# CARE REPORT

## Observations & Comments

Machine Model	Serial No.	Operating Hours	Equipment Number	Date of Delivery	Page
P6820C	715022	3989			1
Owner	Dealer		Date		
МУП ПАД	ФНМ Волга		05.02.2018		
Contact Name	Mechanic		Work Order		
	Богданов Р.Ф.

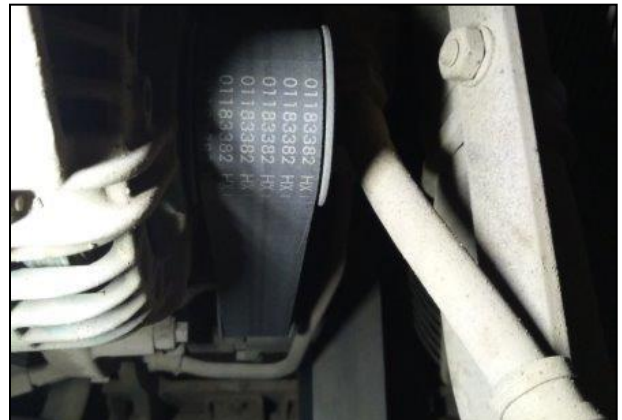
**Comments: Резиновые подушки крепления выносных пультов управления изношены, необходима замена 8 шт. Позиция в счете №5**

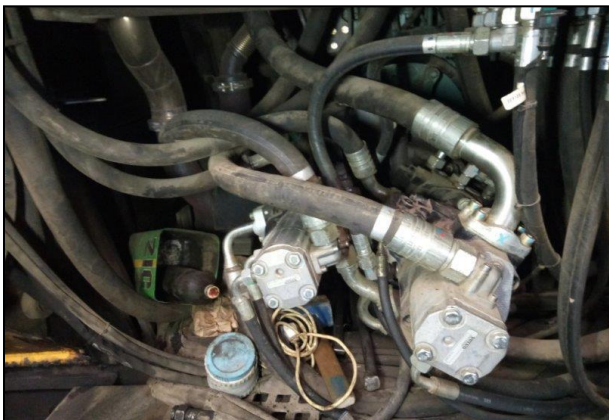
**Comments: Имеется износ на ремне генератора 380В, необходима замена Позиция в счете №8**

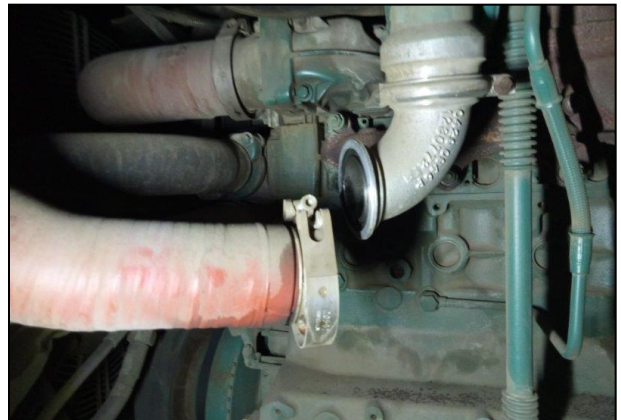
**Comments: Необходима замена уплотнительных колец между насосами и между редуктором и ходовым насосом левой стороны**  
**Позиция в счете №14**

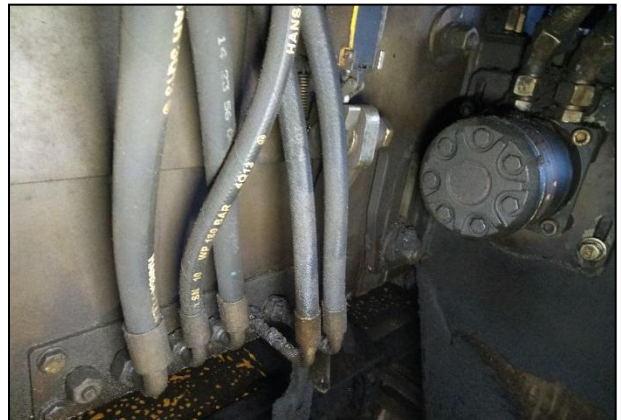
**Comments:** Износ цепей привода питателя, необходима замена 2 шт.  
Позиция в счете №26

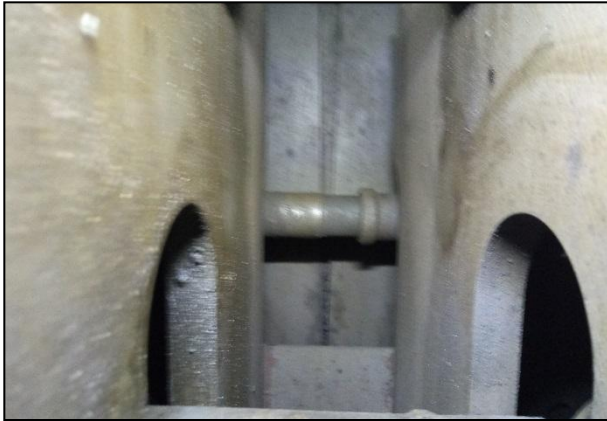
**Comments:** Люфт в крестовинах карданного вала системы трамбовки, необходима замена вала, болтов и шайб.  
Позиция в счете №36,37
